**Корректурa к карте реки Волхов
издания 2013 г. по состоянию на 19 февраля 2018 года**

19 февраля 2018 г.

Навигационно-гидрографический очерк

Вклейка № 3 Лист 53

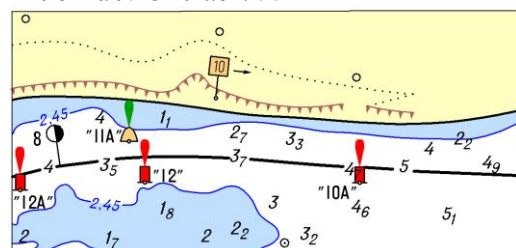
Текст	Раздел «Габариты пути». Второй абзац на странице 6, «... а на участке от Волховского шлюза до устья – мост на 6,2 км в селении Иссад» зачеркнуть. Лист 48
27,4–27,7 км	Поместить вклейку № 1. Лист 51
13,2 км	Правый берег. Знаку «Ориентир» дать огонь, цвет красный, Пр(2).
14,9 км	Левый берег. Знаку «Ориентир» дать огонь, цвет зеленый, Пр(2). Лист 52
8,1 км	Красный буй № 12 упразднить. Лист 53
5,6–5,8 км	Поместить вклейку № 2.
7,6–8,1 км	Поместить вклейку № 3. Лист 54
1,3–3,4 км	Поместить вклейку № 4.
